Zitting van 6 mei 2021  
Afdeling onthaal en dienstverlening -  
Dienstverlening

### 1 Tijdelijk verkeersreglement - asfaltwerken verschillende locaties van 3 tot en met 11 mei 2021 - aanpassing signalisatieplan Bevel-Dorp

1. aangepast plan Bevel-Dorp.pdf

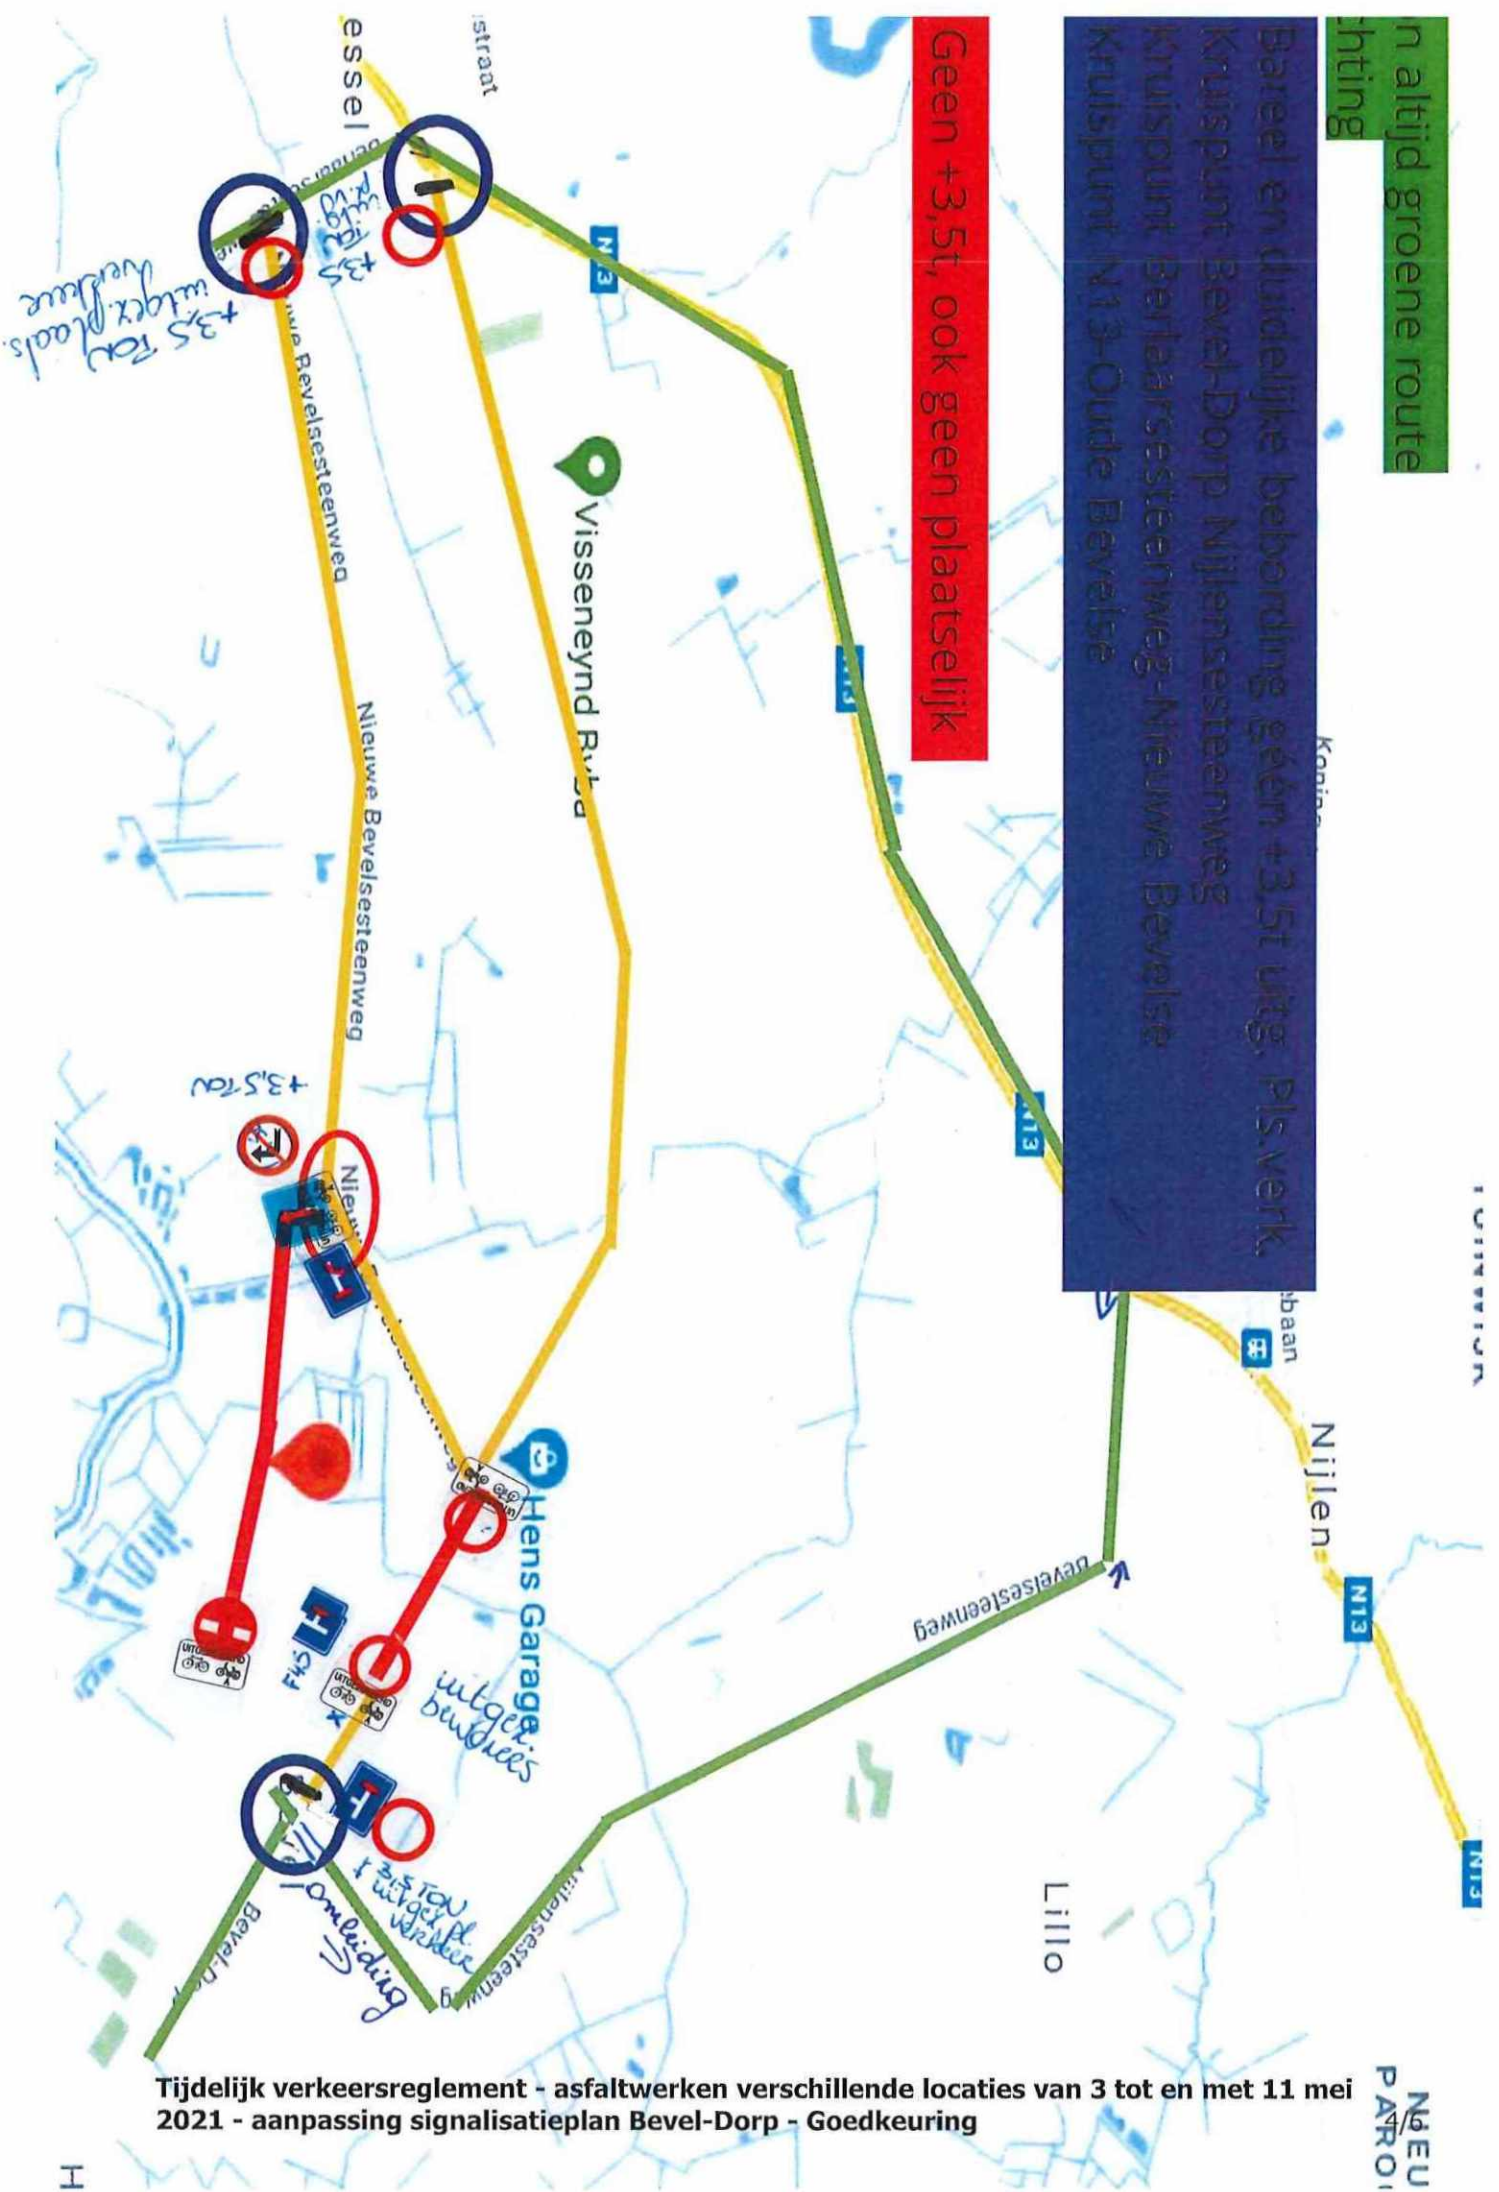
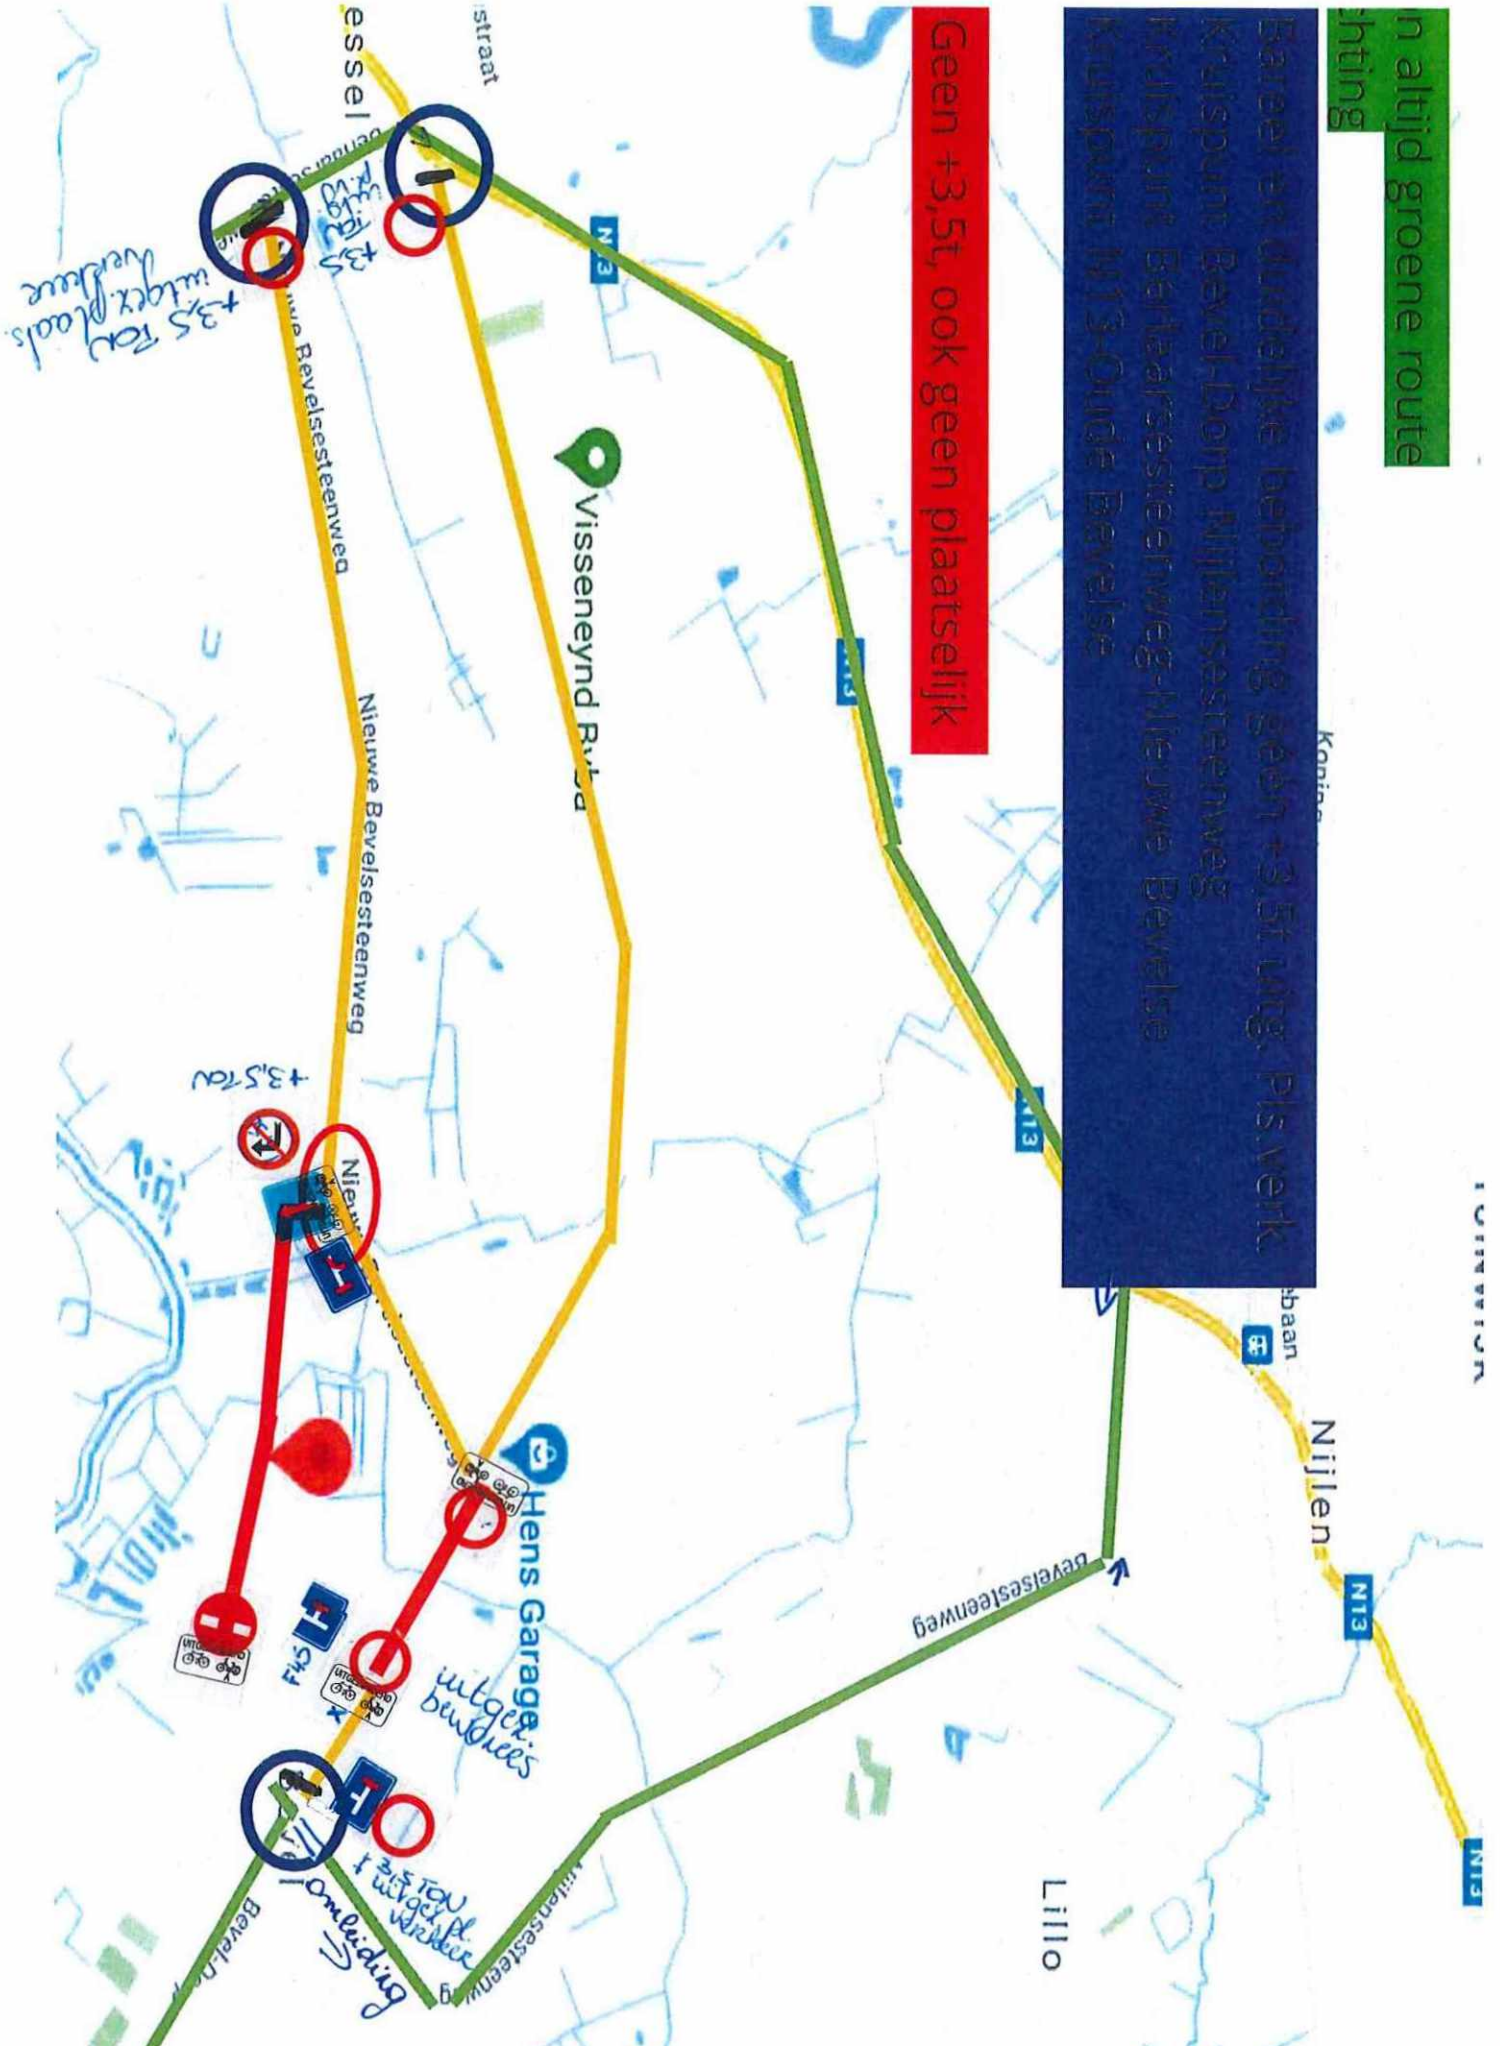
De signalisatie voor de werken in Bevel-Dorp moet aangepast worden (met een aangepaste omleiding) aangezien Rooiestraat te smal is om tweerichtingsverkeer aan te kunnen.

Voor de resterende periode van de werken in Bevel-Dorp zal gewerkt worden met een aangepast signalisatieplan (zie bijlage) - de aangepaste signalisatie zal door \_\_\_\_\_ geplaatst zal worden op 6 mei 2021:

- Eénrichtingsverkeer in Rooiestraat van Nieuwe Bevelsesteenweg richting Bevel-Dorp, uitgezonderd fietsers en bromfietsers klasse A. Verbod verkeer +3,5, zij moeten omrijden langs Berlaarsesteenweg - N13 - G. Gezellestraat - Bevelsesteenweg - Nijlensesteenweg.
- Omleiding voor verkeer komende van Herenthout langs Nijlensesteenweg - Bevelsesteenweg - G. Gezellestraat - N13 - Berlaarsesteenweg, uitgezonderd plaatselijk verkeer (vanaf de fase van het uitharden). Verboden toegang +3,5T aan kruispunt Bevel-Dorp / Nijlensesteenweg.
- Kruispunt Diepevoortstraat met Bevel-dorp wordt volledig afgesloten met baren. Het verkeersbord F45 ( doodlopende straat) wordt op het kruispunt Diepevoortstraat - Nijlensesteenweg geplaatst ter verduidelijking.
